令 04 原機（温 H）005  
令和 4 年 7 月 29 日

国立研究開発法人日本原子力研究開発機構大洗研究所(北地区)の原子炉施設  
[HTTR(高温工学試験研究炉)]の変更に係る設計及び工事の計画の認可申請書  
[2次ヘリウム循環機回転数制御装置の更新] の一部補正について

令和 4 年 4 月 25 日付け令 04 原機(温 H)002 をもって申請しました国立研究開発法人日本原子力研究開発機構大洗研究所(北地区)の原子炉施設[HTTR(高温工学試験研究炉)]の変更に係る設計及び工事の計画の認可申請書 [2次ヘリウム循環機回転数制御装置の更新]について、下記のとおり一部補正いたします。

設計及び工事の方法のうち、「設計仕様」及び「使用前事業者検査の項目及び方法」について、記載の見直しを行う。

第4.1図 2次ヘリウム循環機回転数制御装置の更新に係る工事フロー図

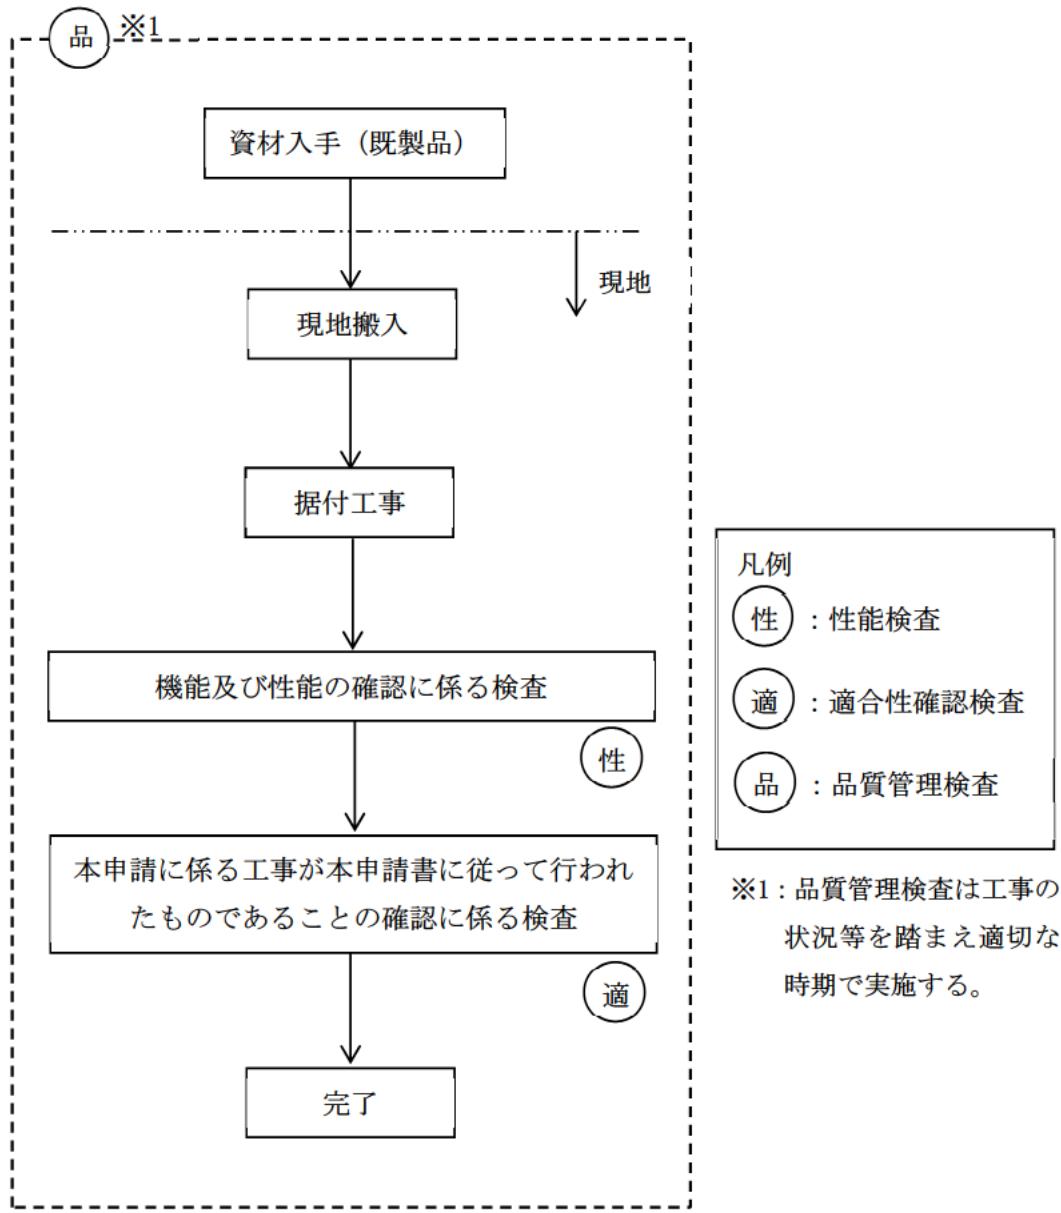
2 次ヘリウム循環機回転数制御装置の更新に係る工事の方法及び手順を第 4.1 図に示す。現地工事の保安については、「大洗研究所(北地区)原子炉施設保安規定」及び「大洗研究所原子炉施設等品質マネジメント計画書」(QS-P12)を遵守するとともに、労働安全衛生法に従い作業者に係る労働災害の防止に努める。

使用前事業者検査は、工事の工程に従い、次の項目について、第 4.1 図に示すとおり実施する。なお、検査の詳細については、「使用前事業者検査要領書」に定める。
